If 13.02.2023 RE 1985-19.01.2023 GVA.Ports

A El informe no es desfavorable, es decir no se opone a la aprobación definitiva del PGE, si bien exige que se observen ciertas indicaciones:

Captura parcial plano ordenación Plan de Utilización Espacios Portuarios

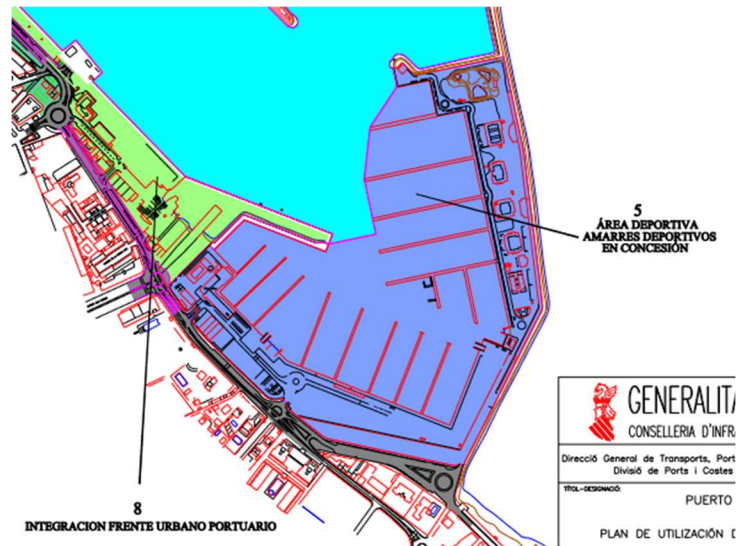
manteniendo (aunque el informe nada dice al respecto) la propuesta de via-paseo peatonal marítimo, en congruencia con las normas de utilización del espacio portuario del Port de Dénia en la zona por la que transcurre: Zona de Integración del Frente Urbano Portuario:

PGE. Plano ZN+RP, con la vía litoral adaptada al trazado Estudio Viabilidad GVA

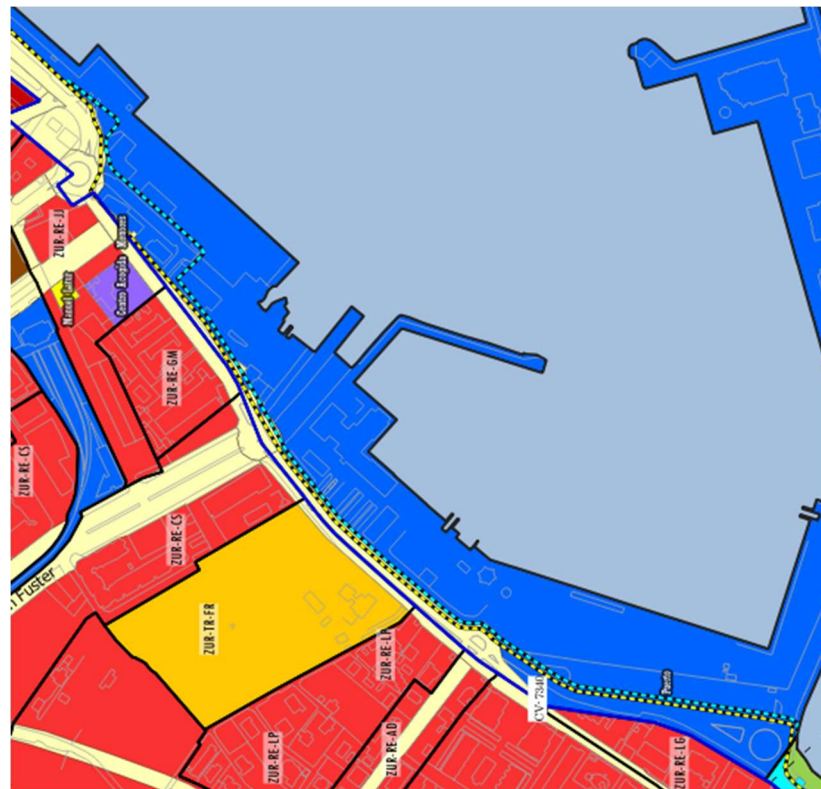
El informe se opone a la propuesta del PGE de prolongación del carril bici en el tramo entre la glorieta sita en prolongación c/Patricio Ferrandis, donde acaba el carril bici existente, que desde el extremo norte recorre el puerto –casi en la interfase puerto-ciudad- hasta ese punto (A en la imagen siguiente) y el extremo sur del Dominio Público Portuario (punto B), en el que enlaza con el carril bici existente del paseo marítimo Marineta Cassiana.

Esta propuesta del PGE además de ser desarrollo de sus objetivos generales, es congruente con la exigencia de la ETCV de prever en el PGE la Vía Litoral, vía que, según el Estudio de Viabilidad que elabora la propia GV transcurre también, en buena parte de este recorrido de este tramo, por el Dominio Público Portuario:

No hay inconveniente en modificar el trazado que prevé el PGE en este tramo adecuándolo al que prevé el Estudio de Viabilidad, si bien

En definitiva: el PGE no dice nada que entre en contradicción con el vigente Plan de Utilización de Espacios Portuarios del Puerto de Dénia, ni tampoco pone en duda que sea la Generalitat Valenciana a la que corresponda la ordenación de ese espacio portuario. La previsión del carril bici y del paseo marítimo peatonal que hace el PGE sólo expresa el posicionamiento municipal, a nivel de esquema u ordenación estructural, respecto a la futura ordenación detallada de esa parte del puerto, posicionamiento que es congruente con las determinaciones del vigente Plan de Utilización de Espacios Portuarios. Y con el mandato de la ETCBV de Vía Litoral y, después de la modificación que se propone introducir relativa al trazado de esta última al Estudio de Viabilidad GVA sobre ella.
